改善箇所説明図

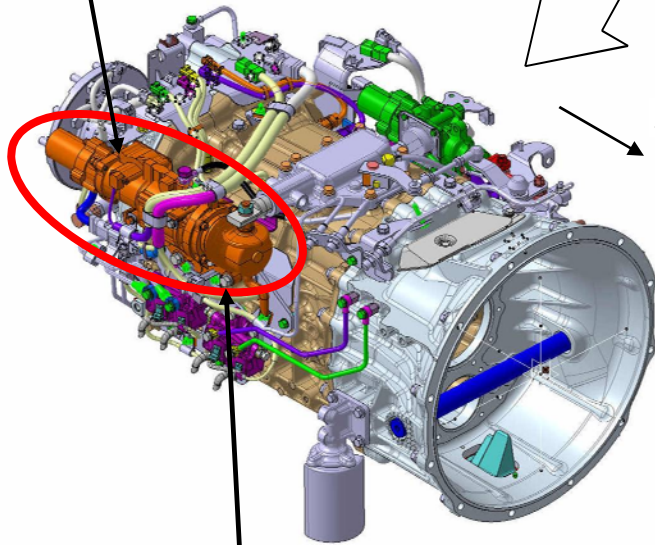
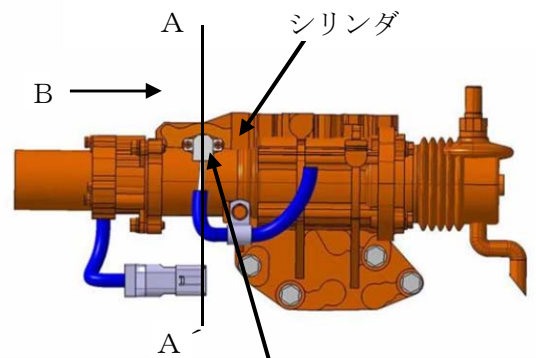
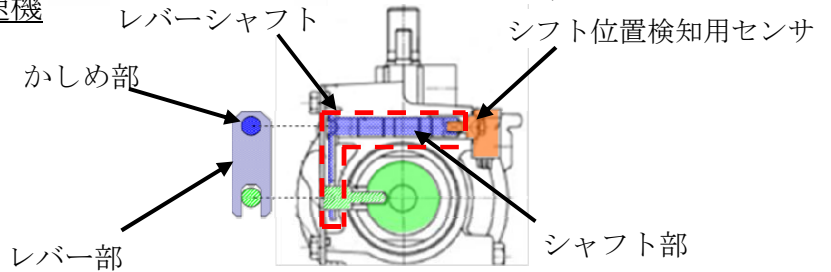
基準不適合発生箇所

1 2 段式自動変速機搭載車において、変速を行う装置（シフトユニット）のシリンダの加工が不適切なため、シフト位置検知用センサと連動するレバーシャフト部に異物が入り、さらに、レバーシャフトのシャフト部へのグリス塗布が不足していたため、レバーシャフトが摺動不良となり、レバーシャフトのレバー部とシャフト部を結合しているかしめ部が緩む場合がある。そのため、当該センサが正常なシフト位置を検知できず変速不能となり、最悪の場合、走行不能となるおそれがある。

全車両、シフトユニットを良品に交換する。

識別: ネームプレートに白色ペイントを塗布する。
